PAKATINTIE TURVALLISUUSKÄVELY (HUOMIOT JA KEHITTÄMISEHDOTUKSET)

Pakatintien / Sodankyläntien risteys

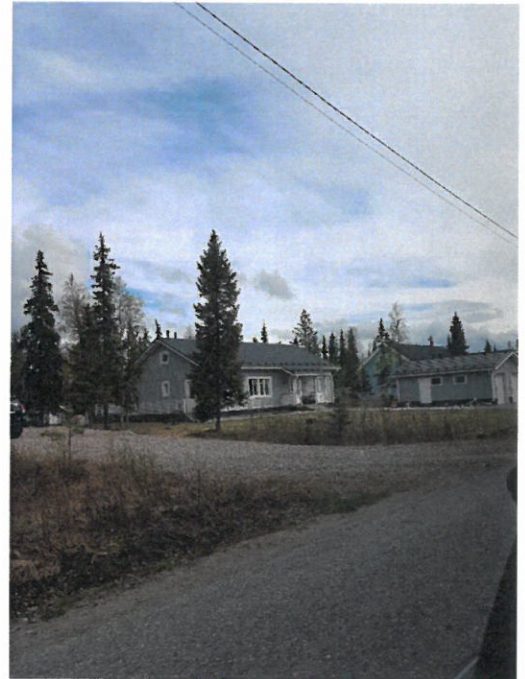
- Risteysalueella bussipysäkki idän suuntaan ja 60 nopeusrajoitus
- Kehittämissuunnitelmissa risteuksen turvallisuuden osalta 60/100 rajoituksen siirtäminen itään päin 50-100 metriä, nykyisellä n. 50 metrin etäisyydellä autojen vauhti risteykseen ei ennätä hidastua
- Lt-suunnitelmassa esitetty myös saareke turvaamaan ylitys bussipysäkillä, tälle mahdollinen sijainti olisi Pakatintien risteuksen itäpuolella, jolloin se toimisi huomiona myös taajamamaiseen ympäristöön saapumisesta. Koska saareke olisi 60 alueella, niin siihen ei sisältyisi suojatietä
- Sodankyläntielle tulisi rakentaa bussipysäkki myös länteen päin.
